申請日期	年 月 日	戶別	4 樓 B 戶
------	-------	----	---------

B戶 建築平面圖(套上層樑)

客戶工程變更單

B戶 排水示意平面圖(套下層樑)

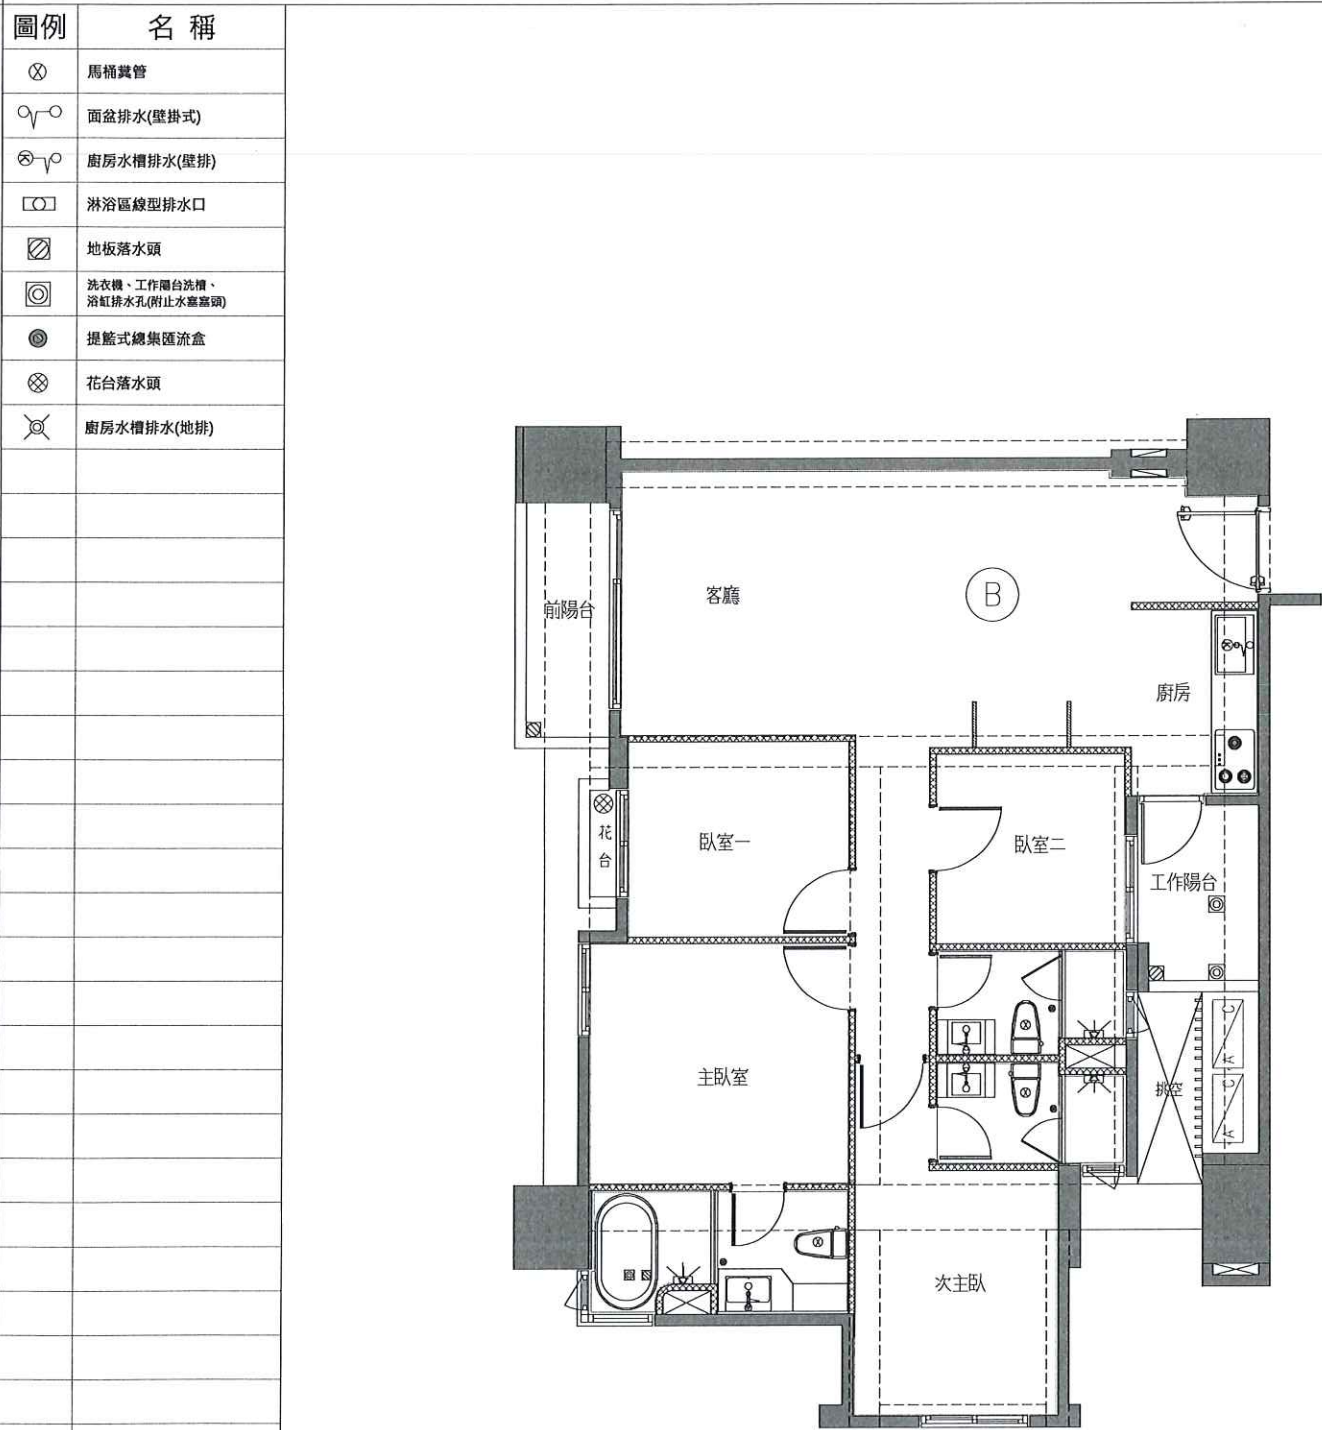
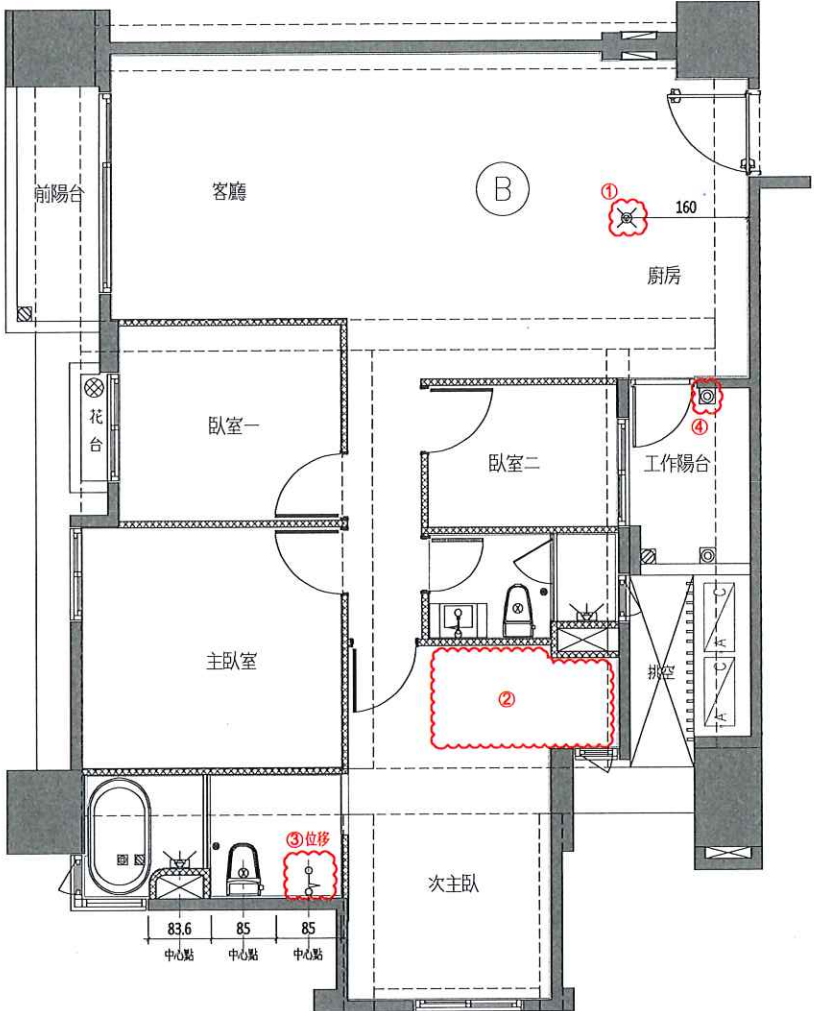
- 變更事項記錄：
- 1.廚房水槽壁排水改為地排水，並位移(詳圖面)
 - 2.次主浴排水全追減
 - 3.主浴排水位移
 - 4.工作陽台排水位移

※安裝及位移變更位置詳附圖所示
